1) в проекте указана неоднозначная информация по светодиодным осветителям с углами излучения 15° и 52° : на листах № 2, № 3, № 4 не указаны марки осветителей (рисунок 1-3). Необходимо уточнить места их установки: на отдельных опорах высотой соответственно 0,5 м и 3 м или на одной опоре как указано на листе № 5 (Рисунок 4). Соответственно уточнить количество осветителей и адаптеров к ним;

Рисунок 5 – лист № 3 «Структурная схема ТСО и СКУД»

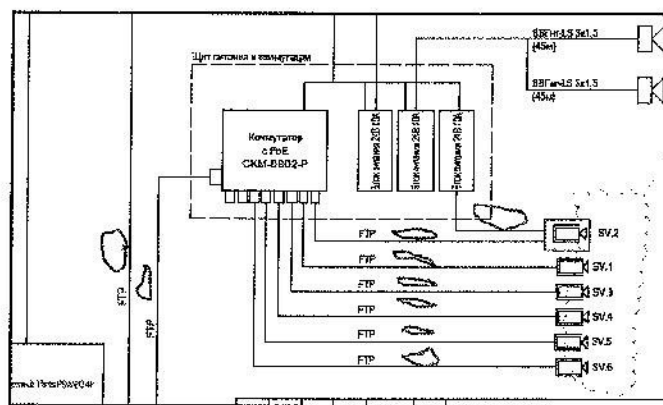
- 2) в ответе на замечания по разделу ТСО в пункте 5 дан ответ: «Для установки камеры на высоте 5 метров необходимо на столбе забора, ближайшем к камере установить стойку с кронштейном высотой 2,5 метра» но в проекте не указано, на что именно устанавливается камера видеонаблюдения SV.4 на высоте 5м, стойка не указана в спецификации;
- 3) в проекте не указаны марки (пример FTP-4х2х0,51 (cat,5E)) и количество кабеля FTP, UTP, а также возможность его применения на улице (поз.1.7. спецификации оборудования и материалов), а также питающего кабеля ТВ модуля «ТМЖКПП» (рисунок 5);

Рисунок 7 – лист № 5 «Установка видеокамер досмотра боковой проекции»

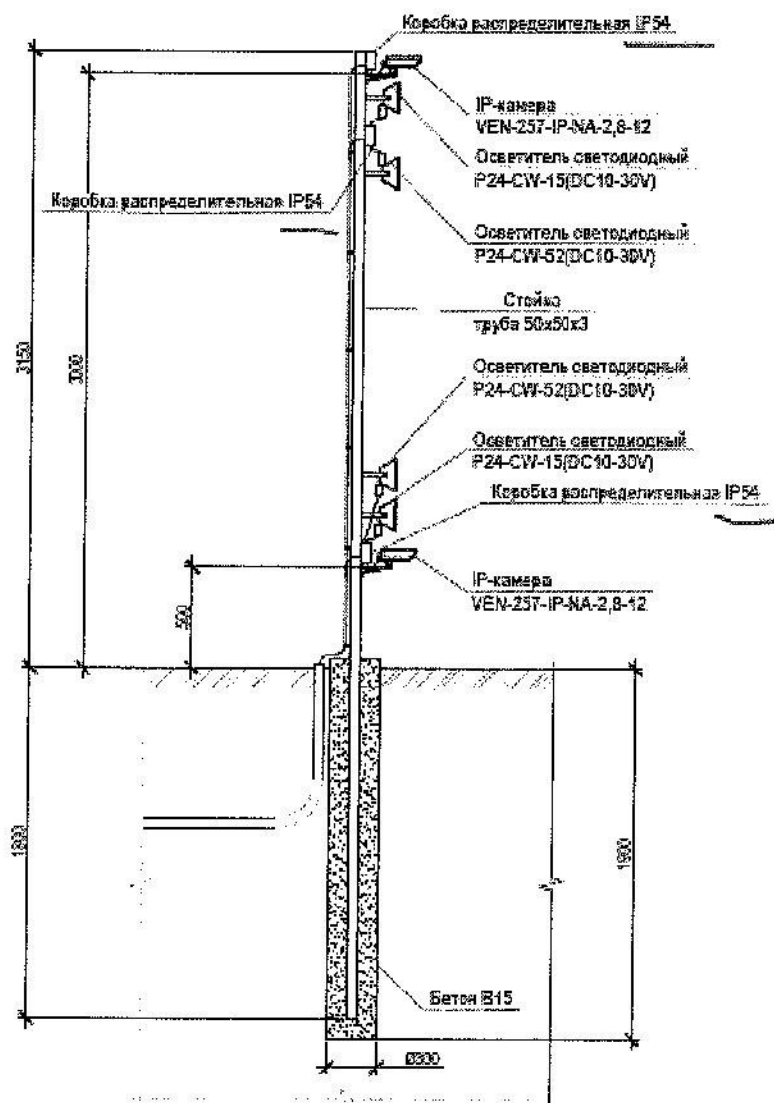
На листе 5 «Установка видеокамер досмотра боковой проекции» маркировки степени защиты оболочки распределительной коробки не соответствует спецификации (рисунок 6-7).

На листе 5 «Установка видеокамер досмотра боковой проекции» количество распределительных коробок не соответствует ответу на замечания по разделу ТСО

в пункте 11 дан ответ: «Добавили еще 1 коробку. На стойках освещения и видеонаблюдения достаточно по 2 коробки» (рисунок 6);

Рисунок 8 – лист № 4 «Схема внешних подключений щита ТСО и СКУД»

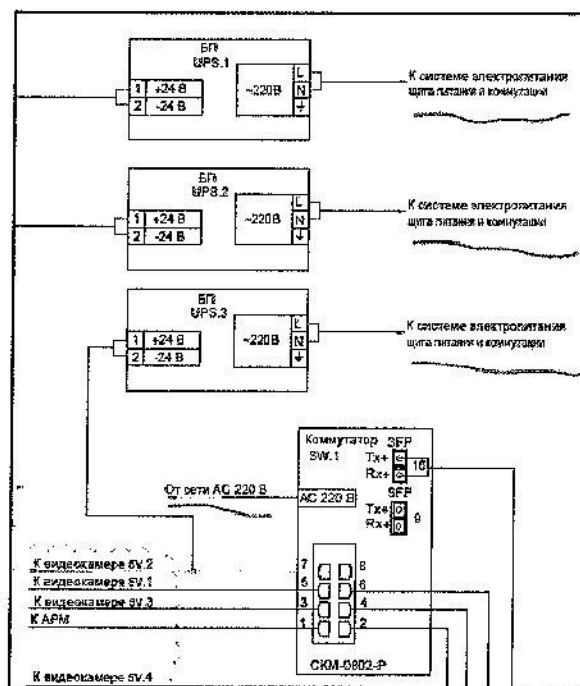
б) в проекте предусмотрено различное подключение коммутатора SW.1: на листе №4 «Схема внешних подключений щита ТСО и СКУД» указано подключение

коммутатора SW.1 СКМ-0802-Р от сети AC 220 В, а блоков питания к системе электропитания щита питания и коммутации, необходимо уточнить и указать однозначно. В ответе на замечания по разделу ТСО в пункте 12 дан ответ: «Коммутатор питается от распределительного щита наблюдательного пункта.» На листе № 4 «Схема внешних подключений щита ТСО и СКУД» изменения не внесены (рисунок 8);

Рисунок 9 – лист № 2 «План досмотровой площадки»

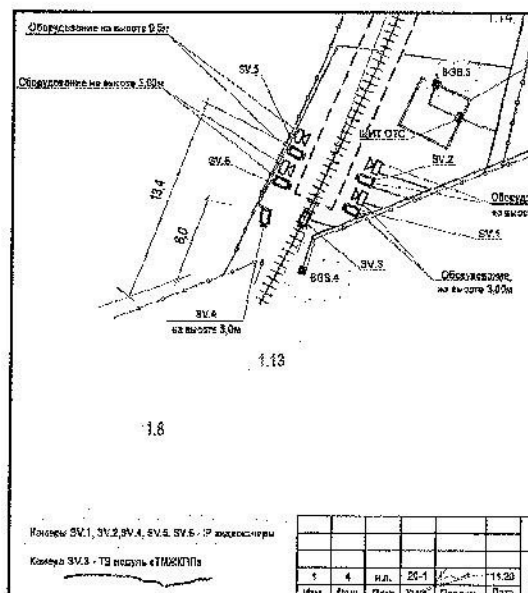
7) на листе № 4 «Схема внешних подключений щита ТСО и СКУД» не соответствуют листу № 2 «План досмотровой площадки» обозначения видеокамер (рисунок 9-10);

Рисунок 11 – лист № 3 «Структурная схема ТСО и СКУД»

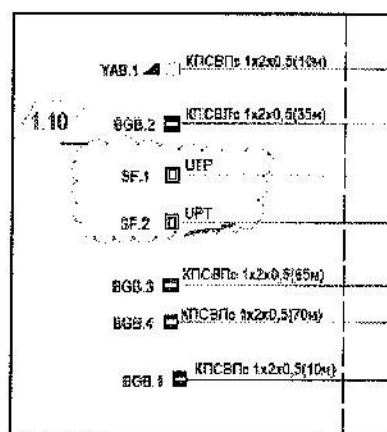
Рисунок 10 – лист № 3 «Структурная схема ТСО и СКУД»
 8) на листе № 3 «Структурная схема ТСО и СКУД» опечатка (рисунок 11).
